Acuerdo 987 Por el cual se aprueba la incorporación del cambio en los límites de generación y absorción de potencia reactiva de las unidades de la planta de generación Alto Anchicayá y las respectivas curvas de carga

987

6 Julio, 2017

- 1** Aprobar la declaración de una nueva curva operativa de carga de las unidades de la planta de generación Alto Anchicayá, en las que se define la capacidad para entrega y absorción de potencia reactiva de la unidad en función de la potencia activa generada.
UNIDAD 1

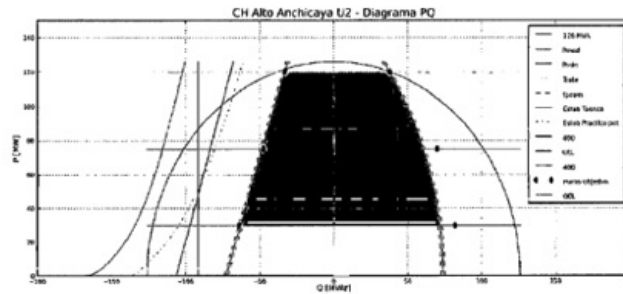
Unidad	Parámetro a Modificar	Valor Anterior	Valor Nuevo
Alto Anchicaya Unidad 1	Cap Gen reactivos (Mvar) en 115 MW	55	48
	Cap Gen reactivos (Mvar) en 75 MW	55	67
	Cap Gen reactivos (Mvar) en 30 MW	55	77.5
	Cap Abs reactivos (Mvar) en 115 MW	-29	-44
	Cap Abs reactivos (Mvar) en 75 MW	-29	-45
	Cap Abs reactivos (Mvar) en 30 MW	-29	-49

UNIDAD 2

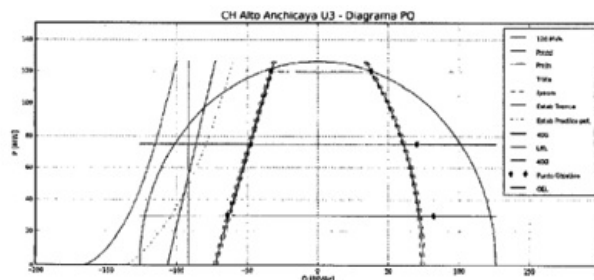
Unidad	Parámetro a Modificar	Valor Anterior	Valor Nuevo
Alto Anchicaya Unidad 2	Cap Gen reactivos (Mvar) en 120 MW	55	38
	Cap Gen reactivos (Mvar) en 75 MW	55	60.5
	Cap Gen reactivos (Mvar) en 30 MW	55	71.5
	Cap Abs reactivos (Mvar) en 120 MW	-29	-33
	Cap Abs reactivos (Mvar) en 75 MW	-29	-47
	Cap Abs reactivos (Mvar) en 30 MW	-29	-64
